三菱配電・制御機器

ノーヒューズ遮断器・漏電遮断器 操作と仕様変更のお知らせ

扱	A	日付	2015年9月	件名	ノーヒューズ遮断器・漏電遮断器 操作と仕様変更のお知らせ
整理番号	山-1183	三菱電機(株)福山製作所

操作と仕様	変更前	変更後
F形(外観) 	例)F-05SRUL 	
V形(外観) 	例)V-05SRUL

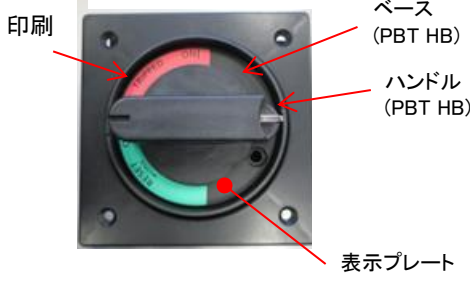
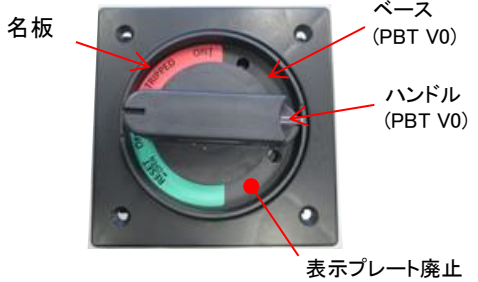
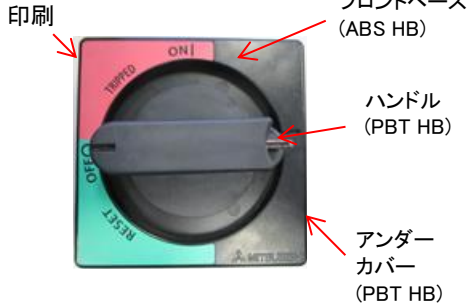
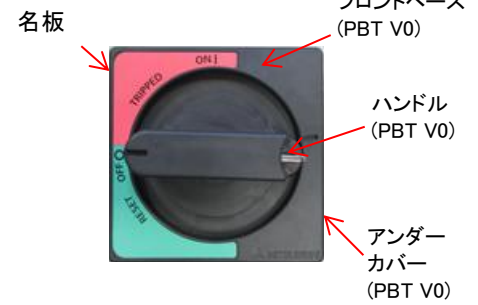
- ① ハンドルの ON・OFF 表示(赤・緑色):

印刷	→	名板
PBT 樹脂(HB)	→	PBT 樹脂(V0)
ABS 樹脂(HB)	→	PBT 樹脂(V0)
PBT 樹脂(HB)	→	PBT 樹脂(V0)
- ② 材料変更

F形操作と仕様: ハンドル・ベース	→	PBT 樹脂(V0)
V形操作と仕様: フロントベース	→	PBT 樹脂(V0)
ハンドル・アンダーカバー	→	PBT 樹脂(V0)
- ③ F形操作と仕様 表示プレート廃止
